**Demande de permis de construire une
centrale solaire photovoltaïque sur la
commune de La Dominelais**

Enquête publique
du lundi 5 juillet 2021 au vendredi 6 août 2021

1ère partie du rapport d'enquête

- Enquête publique prescrite par Monsieur le Préfet d'Ille-et-Vilaine, Préfet de la Région Bretagne
- Porteur de projet : Société Urba 304
- Commissaire enquêteur : Guy Appéré

Figure 1 : Comparaison entre champs électriques et champs magnétiques (source : RTE)

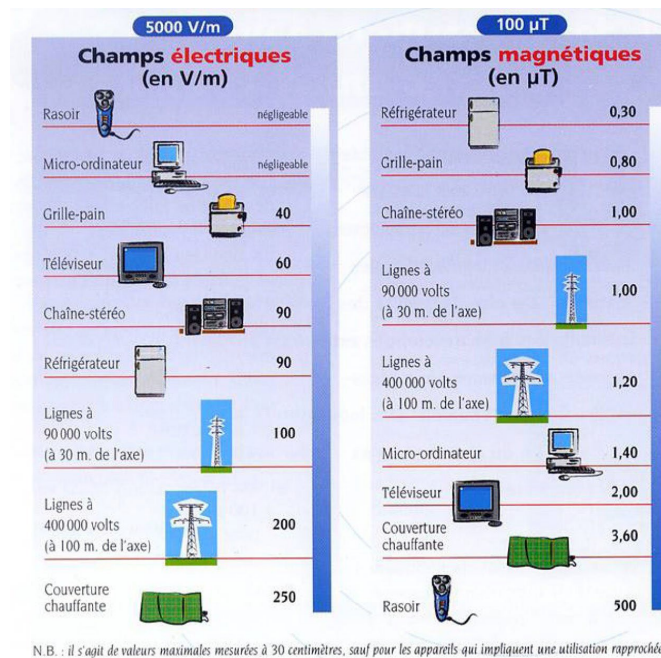
8/ Durant la période d'exploitation, l'activité des panneaux et humaine engendreront-ils des risques (radiation, électro-magnétisme...) pour la santé humaine? Si oui comment seront-ils pris en charge?

Un parc solaire photovoltaïque produit des champs électromagnétiques. Cependant, les valeurs sont très faibles, et bien en-deçà des seuils réglementaires. A titre d'exemple, le schéma produit par RTE quantifie et compare certains de ces champs courants, pour illustration :

Les valeurs des champs électromagnétiques à proximité des lignes aériennes et souterraines (valeurs mesurées à l'extérieur de tout bâtiment, à 2 m du sol) sont les suivantes :

CE 7- Calendrier :

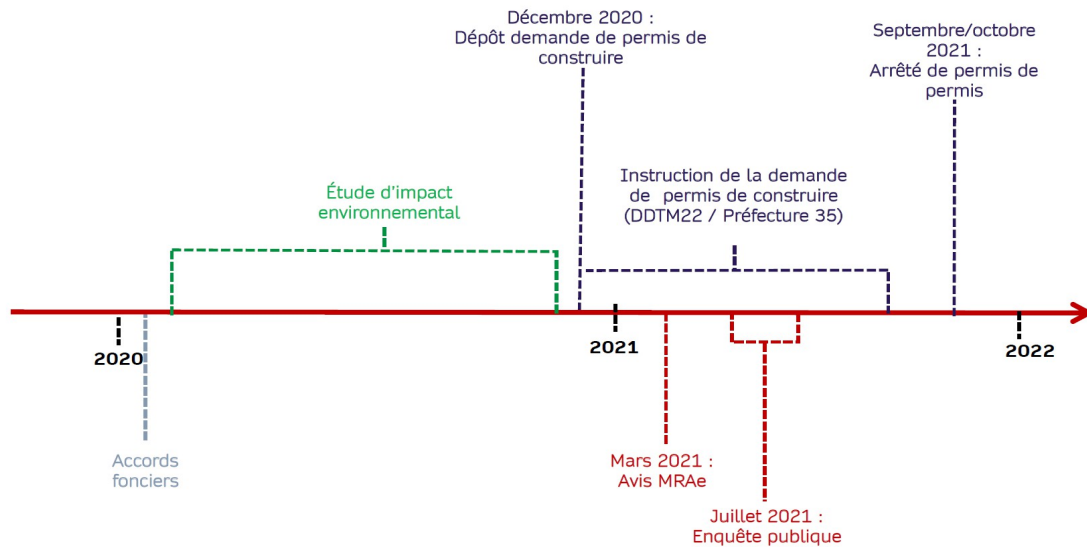
- Quel est le phasage prévu des différentes étapes du projet (des phases exploratoires au démantèlement) ?

Dans l'hypothèse où ce calendrier prévisionnel de développement serait tenu, une mise en service industrielle pourrait intervenir en 2023 ou début 2024. Ce qui permettrait une exploitation de la centrale de 2023 à 2062 ou 2063, avec un démantèlement en 2063 ou 2064.
